INFORME TÉCNICO DE REVISIÓN
ESTUDIO DE IMPACTO AMBIENTAL
PROYECTO ADQUISICION SISMICA 3D CAN_102
YPF S.A.
EX-2020-43785653- -APN-DNEY#MDP

Referencia: EX-2020-43785653- -APN-DNEY#MDP

Figura 8. Sub-arreglo emisor del arreglo de fuentes de energía de aire comprimido. Volumen 3.280 cu.in. Fuente: EQUINOR

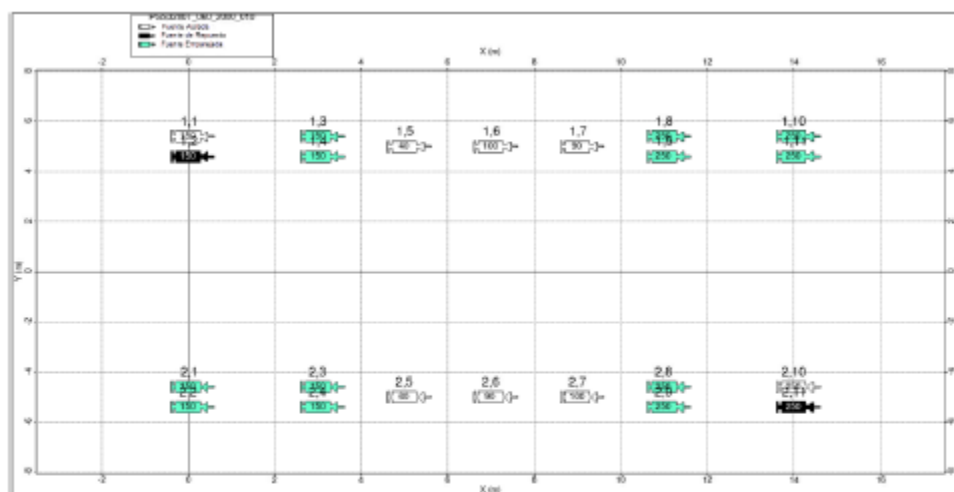
La empresa no informa las características y especificaciones de los compresores a utilizarse, como tampoco informa el tipo de cable sísmico (streamers) a utilizar.

- d) Detallar las especificaciones técnicas de los compresores a utilizarse para las fuentes de energía.
- e) Descripción de los cables sísmicos (streamers) a utilizar y el diagrama del arreglo de cables sísmicos (streamers) y boyas que se pretende desplegar.
